NOTE TECHNIQUE

Nº 173-D

DS 21 (DX-DJ).

Fixation du mécanisme d'embrayage sur le volant-moteur

7663

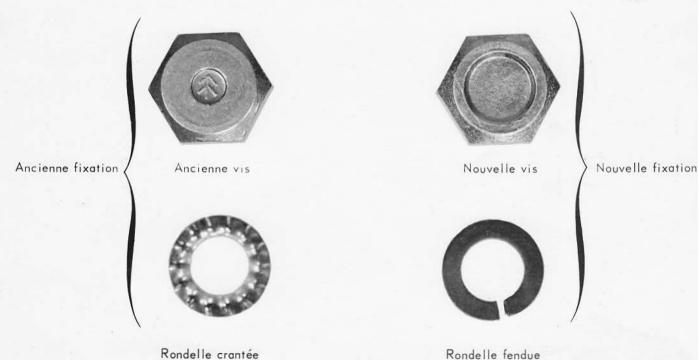
Depuis Décembre 1969, sur ces véhicules, la qualité des vis et les rondelles de fixation du mécanisme d'embrayage sur le volant-moteur sont modifiées. Le couple de serrage passe de 25 m/N (2,5 m.kg) à 40 m/N (4 m.kg).

- les nouvelles vis se différencient des anciennes par le dessin de la tête (voir photo),
- les nouvelles rondelles sont fendues alors que les anciennes étaient crantées.

A l'occasion d'une intervention sur un mécanisme d'embrayage d'un véhicule à injection sorti avant Décembre 1969, il est nécessaire de monter les nouvelles vis et rondelles et de les serrer à 40 mAN (4 m.kg).
